昭和58年度1～2月期における
人工衛星及び人工衛星打上げ用
ロケットの打上げ結果の評価に
ついて (報告)

宇宙開発委員会 第四部会

昭和58年度1～2月期における人工衛星
及び人工衛星打上げ用ロケットの打上げ結
果の評価について

昭和59年7月20日

図6 精測レーダ・データによる飛行経路

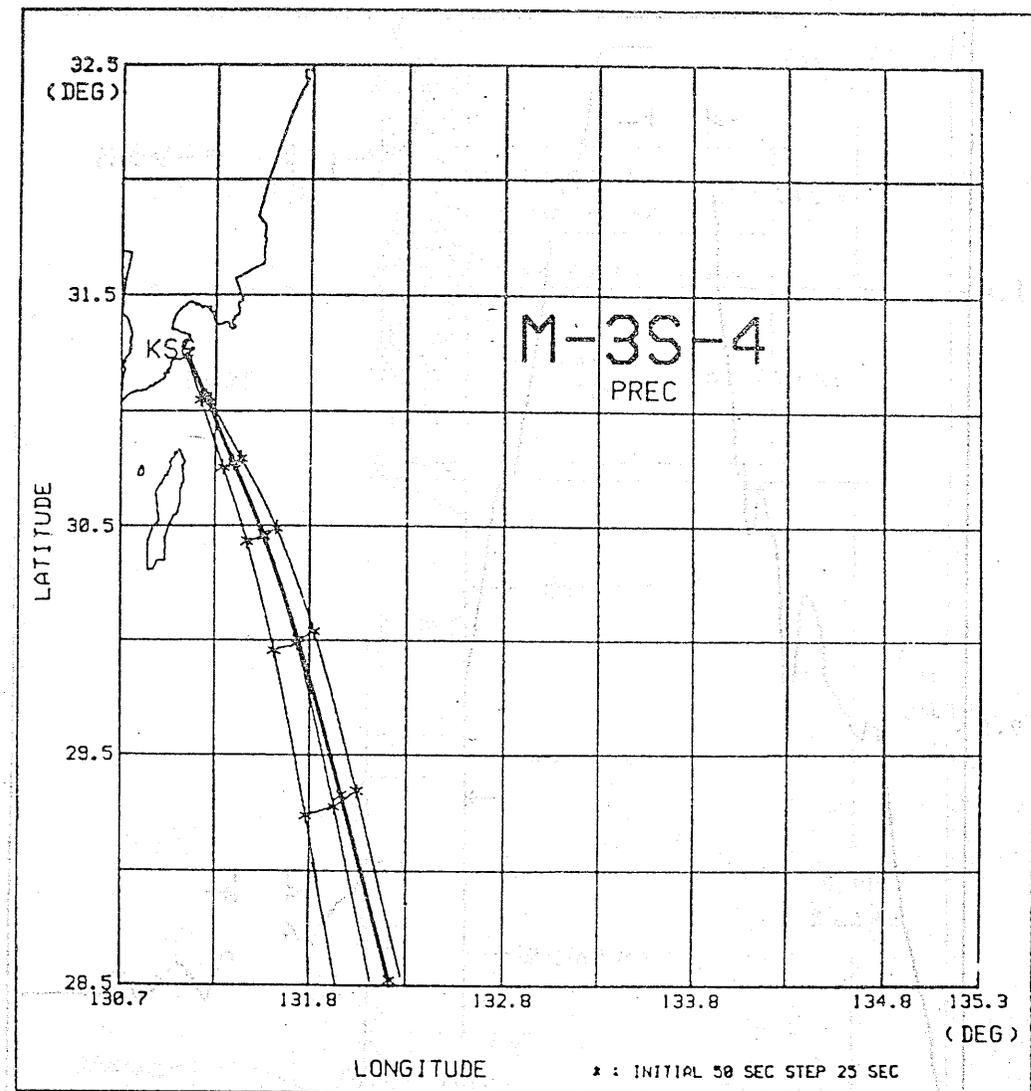
近地点高度が高くなった原因は、前述のように第2段の飛行経路が高めとなったことに起因すると考えられる。第2段の飛行経路は図6に示すとおり所定の誤差範囲内ではあるが、高めかつ東寄りとなっている。

以上のことから、この設定されたデータに従って第2段が飛行した結果、第2段の飛行経路は高めかつ東寄りとなり、第2段の燃焼後、計画値より高めの位置から、第3段の燃焼に入ったことが近地点を引き上げる結果を生んだと推定される。

以上①の(i)及び(ii)で述べた原因により軌道に誤差が生じたものと推定されるが、これらに対する対策としては、(i)に関しては、Mロケットの基準角設定手順書の整備を行い、入力値の条件を明記する等再発を防止すると

図7 衛星受感衝撃

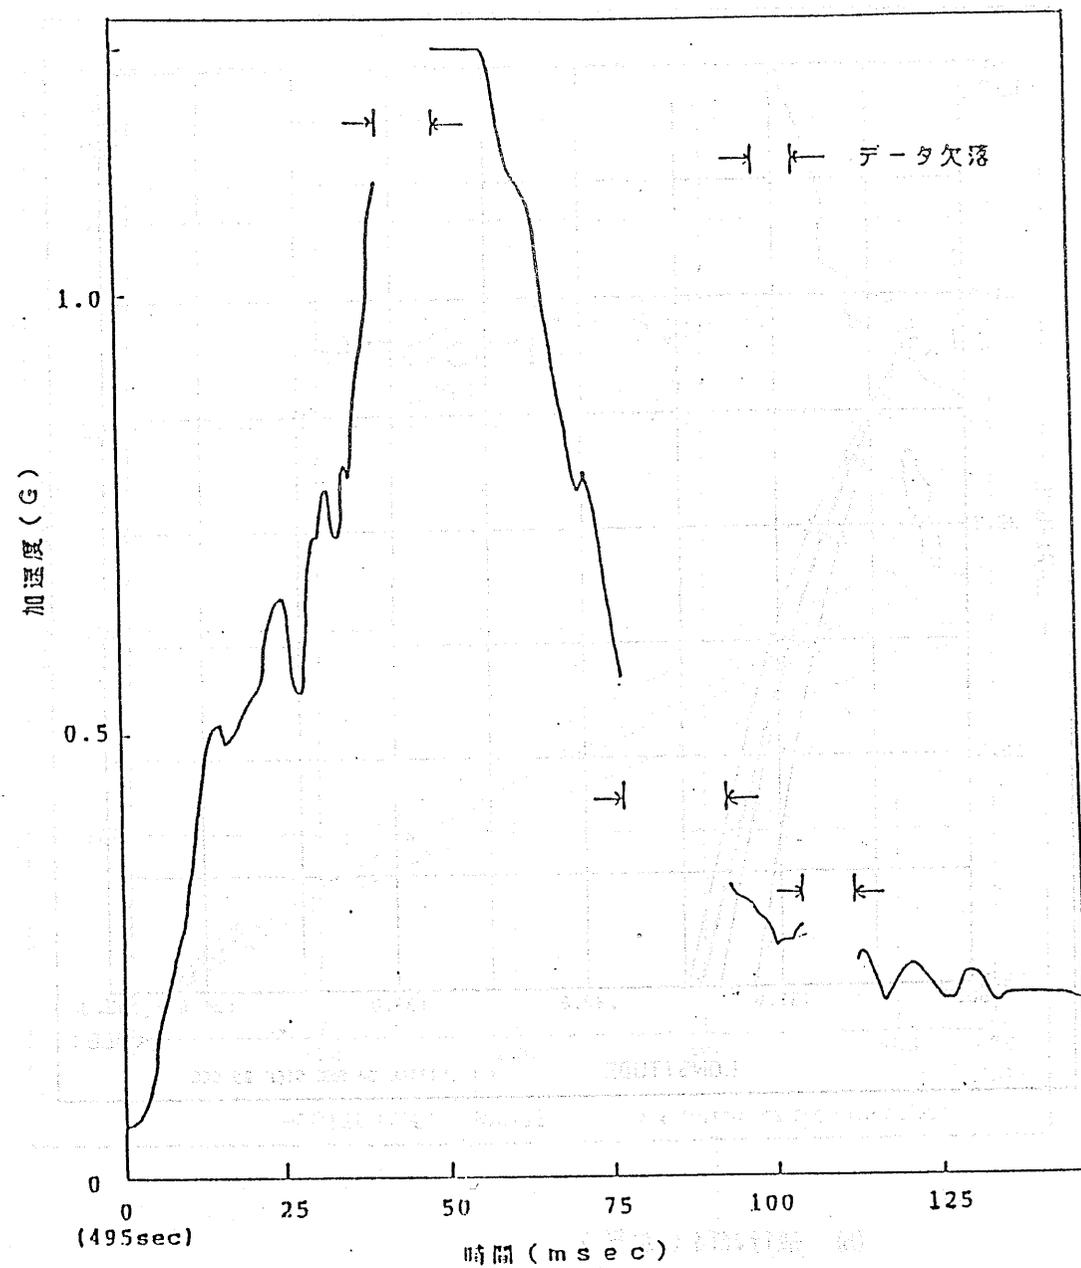
衛星は、発射後約8分10秒に第3段モータと分離された。分離の5秒後、衛星は図7に示すとおり、尖頭値1.3Gを超える衝撃を受けるとともに半頂角約2.5度のコーニング運動を生じた。

衛星の分離の5秒後は、第3段モータにとり付けられたヨーディスプレイ展開の時期に相当しているが、テレメトリによる衛星の加速度から計算した結果、衝撃の大きさ及びその後のコーニング運動の運動量からみて、ヨーウェイトが衛星に衝突したとは考えられない。

一方、第3段モータに残留推力があり、分離直後の加速度が持続していたとみて計算すると衝撃の運動量とほぼ一致する。

このことから、この衝撃は、第3段モータが衛星分離後、残留推力により衛星に接触したことによるものと推定される。

以上の分析結果から、予測を超えた残留推力があった原因について、今後試験等により解析を行い、残留推力の予測の精度を高め、信頼性の向上に努める必要がある。

また、仮に、今回のように残留推力が高くなった場合にも支障を及ぼさないよう、衛星と第3段モードの分離速度を高めるための分離機構の改良等についても検討を行うことが適当と考えられる。

図12 モノパルスRFセンサの搭載位置

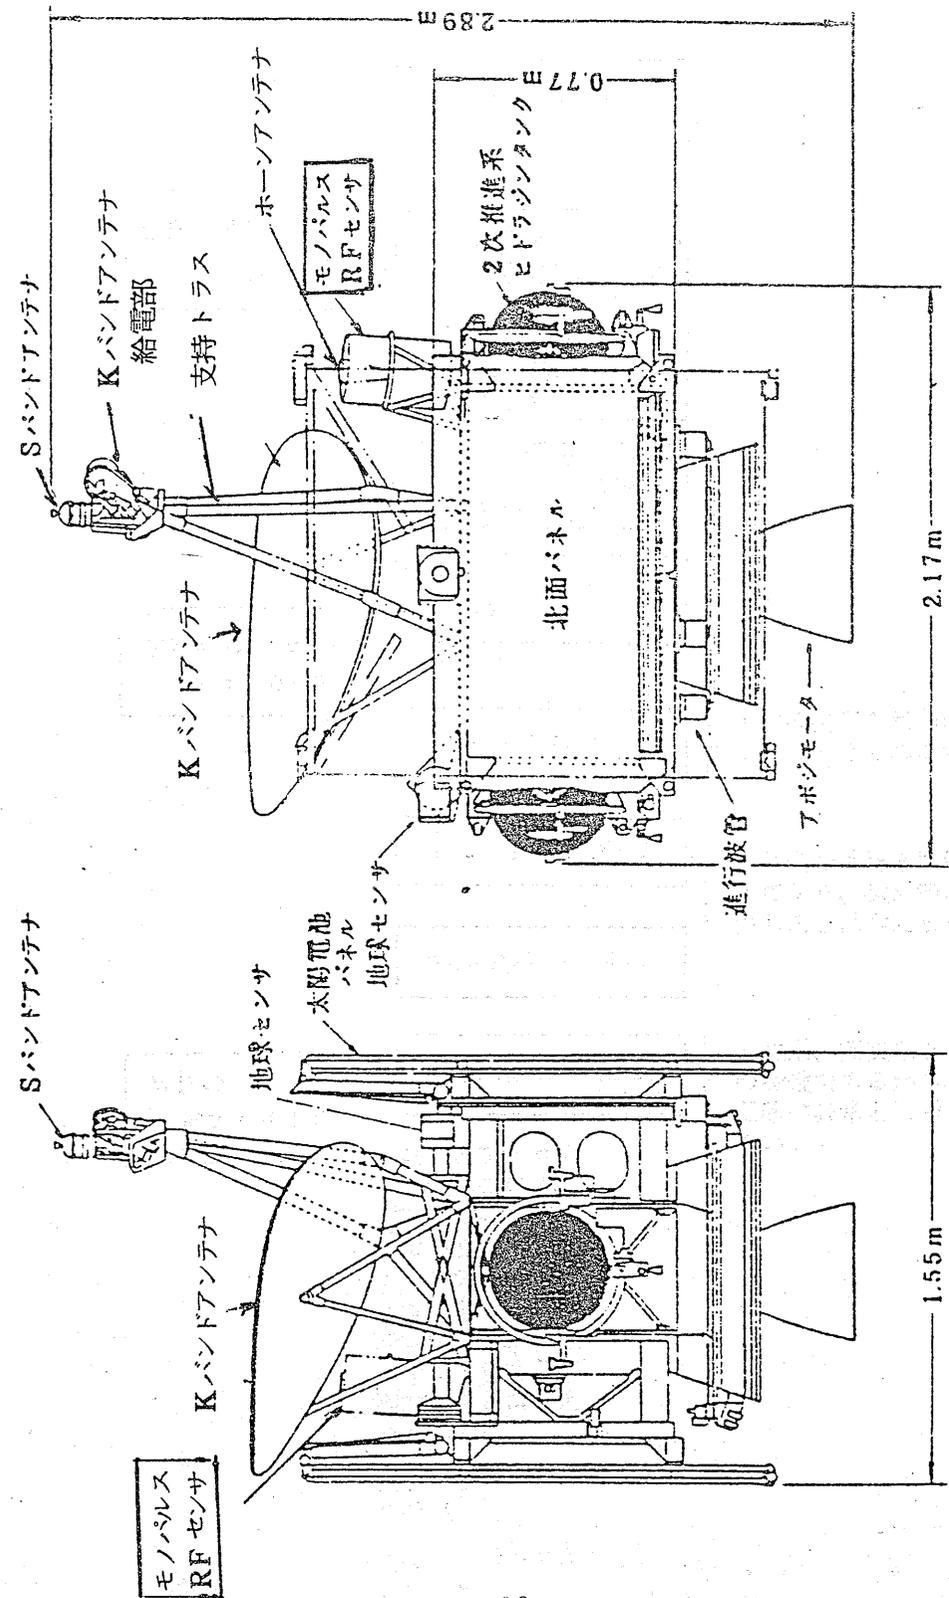
MPは、図1.2に示すとおり衛星構体の地球指向面側にKバンドアンテナと並んで搭載されている。MPの全体の寸法は縦横約25cm、高さ40cmで、中心部に直径約10cmのホーンアンテナを有しており、衛星に搭載さ

これらについて再現試験を行った結果、①による干渉の影響はないものの、②による干渉によって軌道上で生じているのと同様のMP出力の低下と座標軸の斜交が生じることが確認された。

これらについてMP、Kバンドアンテナ等のコンポーネントを用いて軌道上のBS-2aと同じ状態でサーマルブランケットを取り付け、地上再現試験を行った結果、①による干渉の影響はないが、②については、ホーンアンテナ開口部周辺に取り付けられたサーマルブランケットにビーコン電波が当たって誘起される高周波電流によりホーンアンテナ開口端の電磁界分布が変わり、ホーンアンテナのポアサイトオフセット(ホーンアンテナ指向性の主軸のずれ)が軌道上とほぼ同レベルで生じることが確認された。

- ① Kバンドアンテナ鏡面で反射し給電部付近で再反射したビーコン電波と直接ホーンアンテナに入るビーコン電波とが干渉し、MPの出力の低下と座標軸の斜交を生じさせたこと
- ② MPのホーンアンテナ開口部周辺に取り付けられたサーマルブランケットにビーコン電波が当たって誘起された高周波電流が、ホーンアンテナ開口端の電磁界分布を変えてホーンアンテナにポアサイトオフセットを生じさせたこと

- ① Kバンドアンテナ給電部からの再反射波による干渉に対しては、Kバンドアンテナの給電部とMPとの間にしゃへいを行う等干渉を除去する方策を構想すること。
- ② サーマルブランケットに誘起する高周波電流の影響に対しては、MPのホーンアンテナ開口部に高周波チョーク回路を付加する等ホーンアンテナ開口部の電磁界分布への影響を除去する方策を講ずること。
- ③ 上記の①及び②の対策を行った上、衛星として組み上げた状態でMPの特性を確認すること。

図 1 3 モノパルスRFセンサ不具合FTA

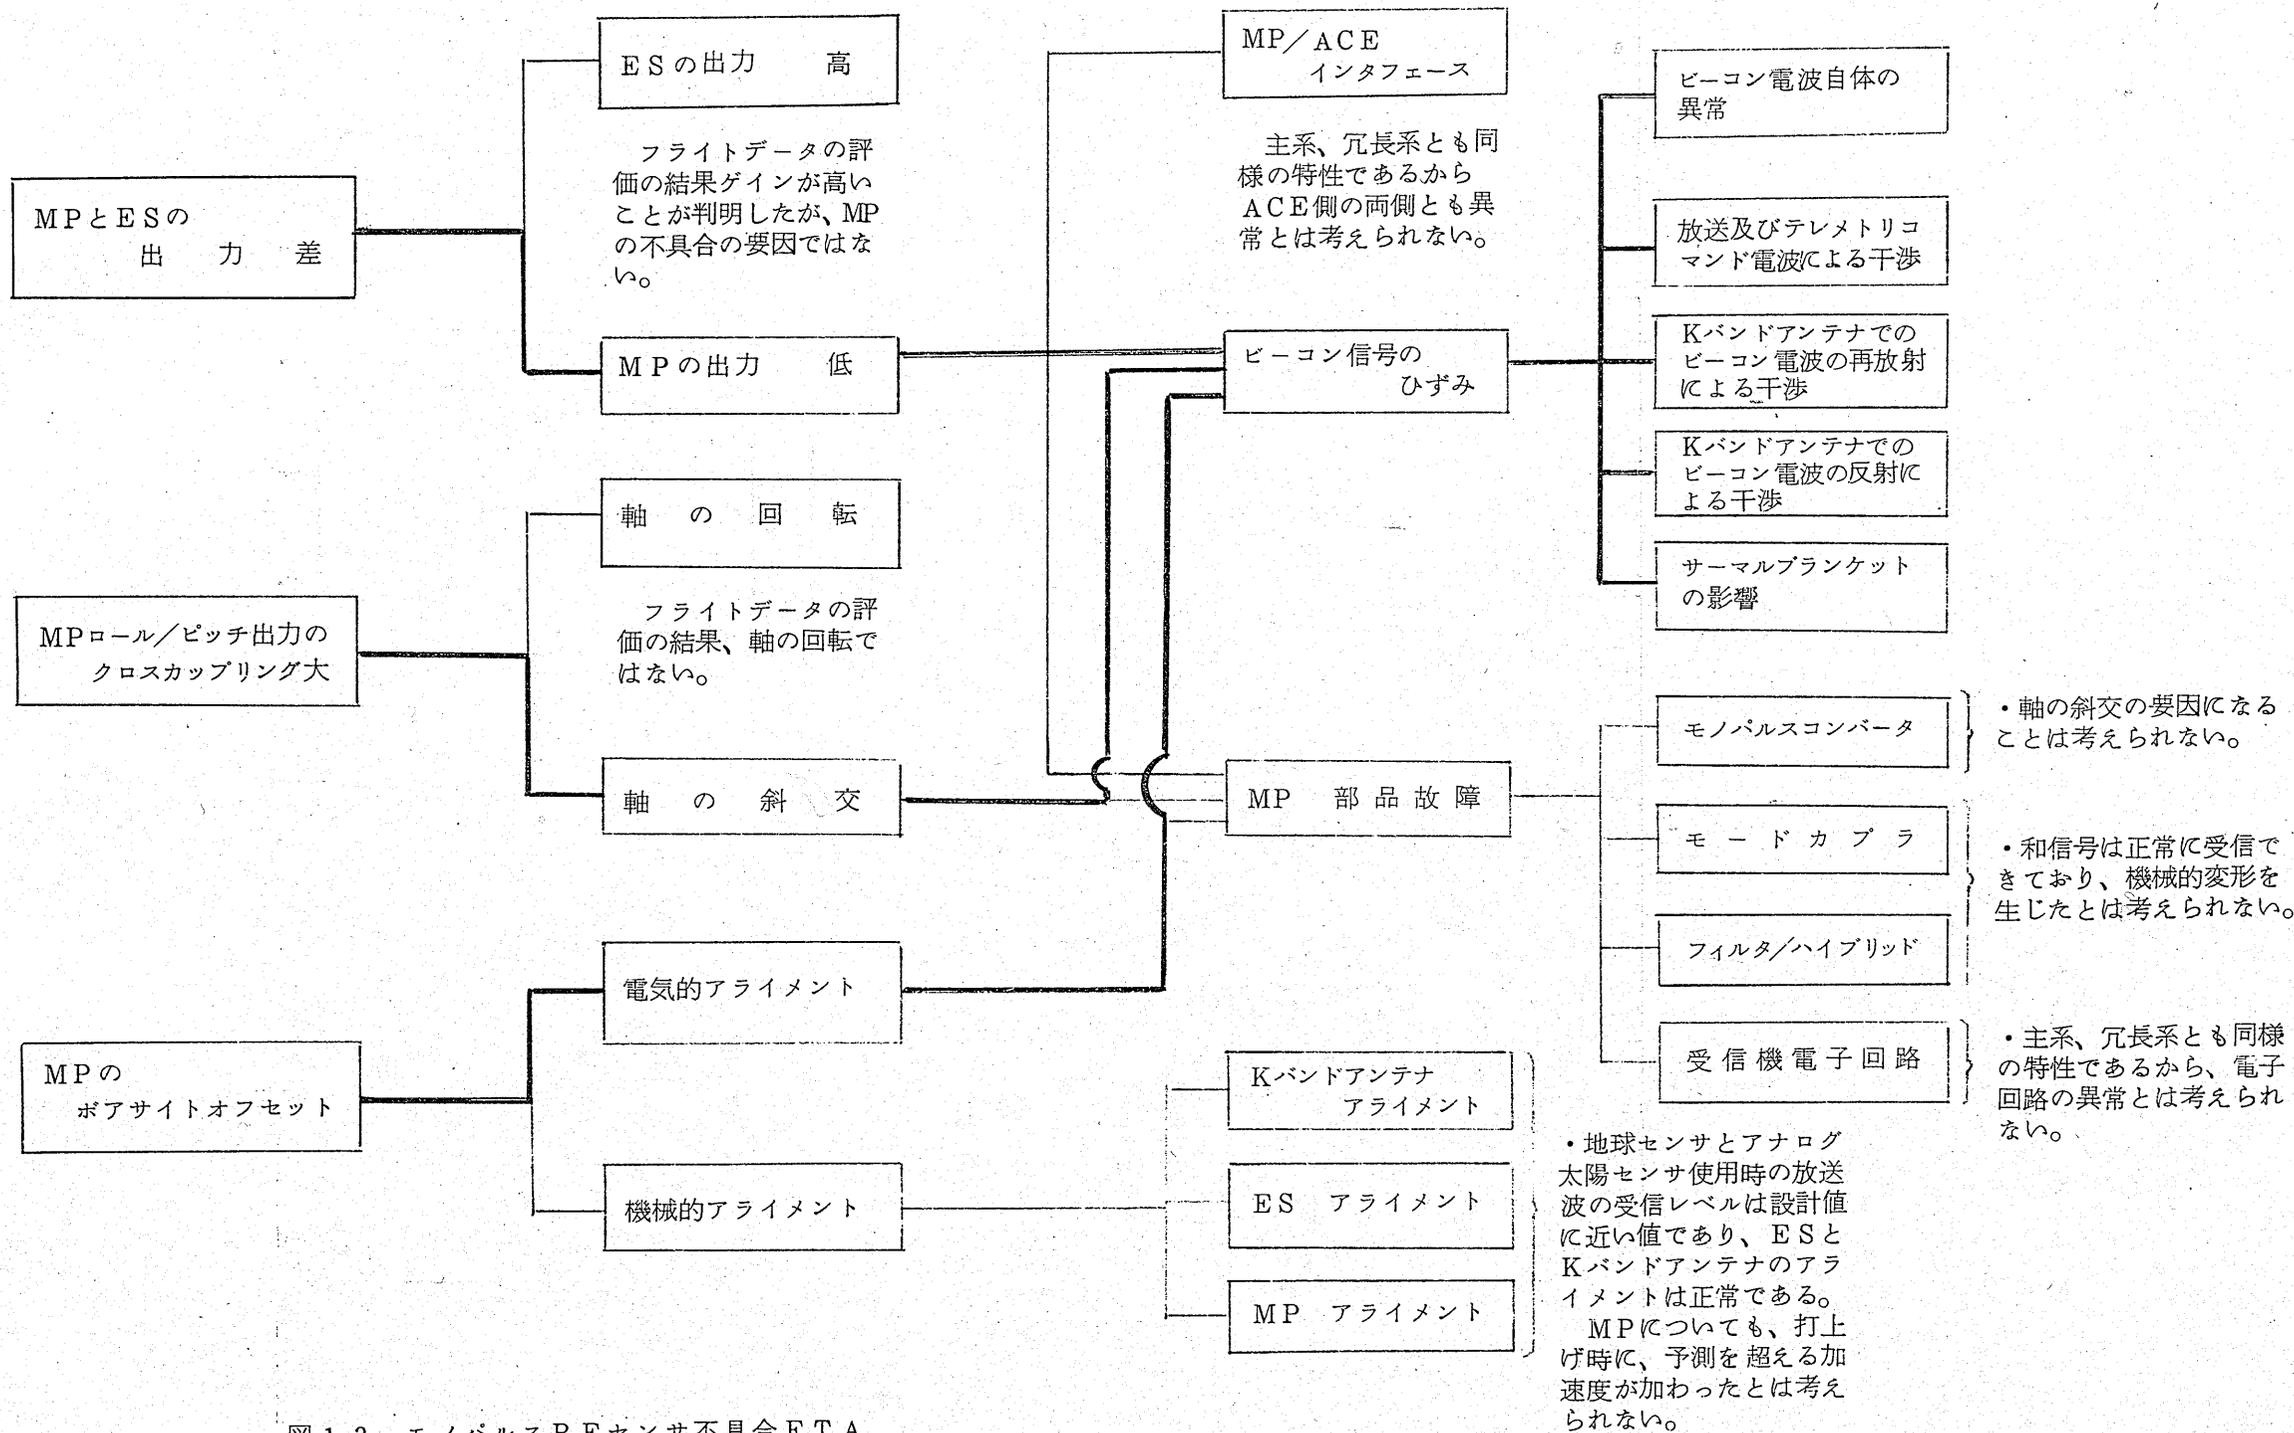
にFault Tree Analysis(FTA)の手法を用い解析を行った(図13)。

この結果、MPの不具合原因はMPが受信するビーコン電波の異常であり、それを引き起こす要因として次の5つが考えられる。

- (a) ビーコン電波自体の異常
- (b) 放送及びテレメトリコマンド電波による干渉
- (c) Kバンドアンテナでのビーコン電波の再放射による干渉
- (d) Kバンドアンテナでのビーコン電波の反射による干渉
- (e) サーマルブランケットの影響
